MCN Kraków

Branch/Branch: TECHNOLOGIA KUCHNI KITCHEN TECHNOLOGY

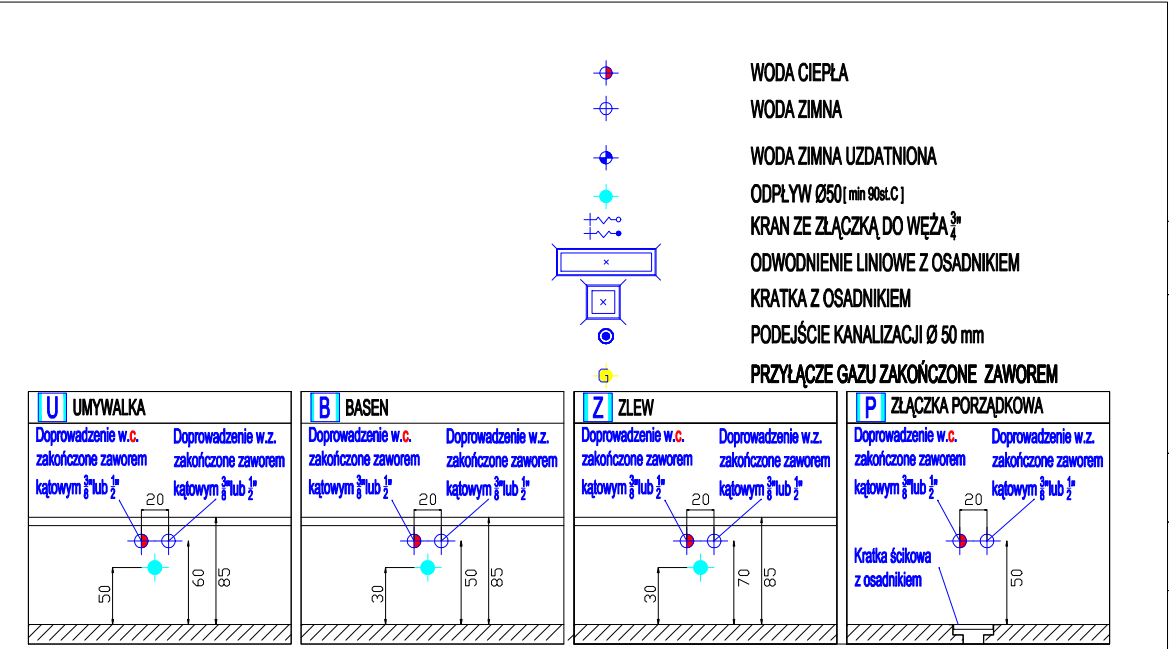
7. Zmiana rzędnych prowadzenia instalacji wodnej pod stropem w pomieszczeniach kuchni i przygotowalni wstępnej warzyw i owoców, rzędne oznaczone na rysunku

8. Zmiana rzędnych i trasy prowadzenia odpowietrzenia kanalizacji sanitarnej pod stropem w pomieszczeniach kuchni i przygotowalni wstępnej warzyw i owoców, rzędne, zmieniona lokalizacja trasy, oraz rurociągi do likwidacji zaznaczone na rysunku
